OFICINA DE REPRESENTACIÓN EN TABASCO
Subdelegación de Gestión para la
Protección al Ambiente y Recursos Naturales
Departamento de Impacto y Riesgo Ambiental
Oficio No. SEMARNAT/SGPARN/147/1488/2023

Una vez analizada y evaluada la Manifestación de Impacto Ambiental, modalidad particular (MIA-P), correspondiente al proyecto denominado **"Construcción de puente peatonal Sobre el Río Caña en el Colegio GreenVille, Centro, Tabasco"**, presentado por **Greenville International School, A.C.**, en lo sucesivo la **promovente**, con pretendida ubicación en la Ranchería Lázaro Cárdenas 2da sección, sobre Prolongación Av. Paseo Usumacinta (Boulevard Bicentenario) No. 2122, Villahermosa, Centro, Tabasco, y

"Construcción de puente peatonal sobre el Río Caña en el Colegio Greenville, Centro, Tabasco"
Av. Paseo de la Sierra No. 613, Col. Reforma, Villahermosa, Tabasco.
Teléfono: (993) 310 14 31 www.gob.mx/semarnat

Figura 1. Figuras 2 y 3 del análisis hidráulico presentado por el promovente, donde se observa el cruce de secciones en el modelo hidráulico.

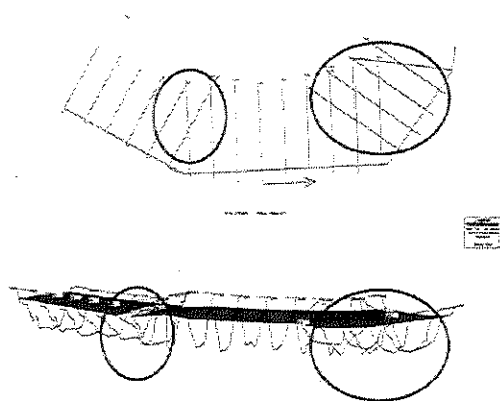
en estas figuras se muestra que las secciones se cruzan y están orientadas erróneamente. Las secciones transversales no se deben cruzar entre ellas y el cadenamamiento debe de ir de aguas abajo hacia aguas arriba. Lo cual continúa sin ser atendido por el promovente, por lo que se recomienda considerar estas observaciones y realizar nuevamente el modelo hidráulico.

De igual forma IMTA, señala que "se muestra que las secciones se cruzan y están orientadas erróneamente. **Las secciones transversales no se deben cruzar entre ellas y el cadenamiento debe ir de aguas abajo hacia aguas arriba**", dicha observación en la opinión RJE-204 del IMTA, mismo que fue hecho de su conocimiento a través del oficio SEMARNAT/SGPARN/147/2352/2022 emitido por esta Secretaría el 12 de diciembre de 2022, sin que la promovente realizará las adecuaciones señaladas en las observaciones realizadas por el IMTA; información que ya no es posible volver a requerir por esta Autoridad dado que de acuerdo al Artículo 22 del REIA, la información referente a aclaraciones, rectificaciones o ampliaciones al contenido de la Manifestación de Impacto Ambiental únicamente se solicita por única vez.
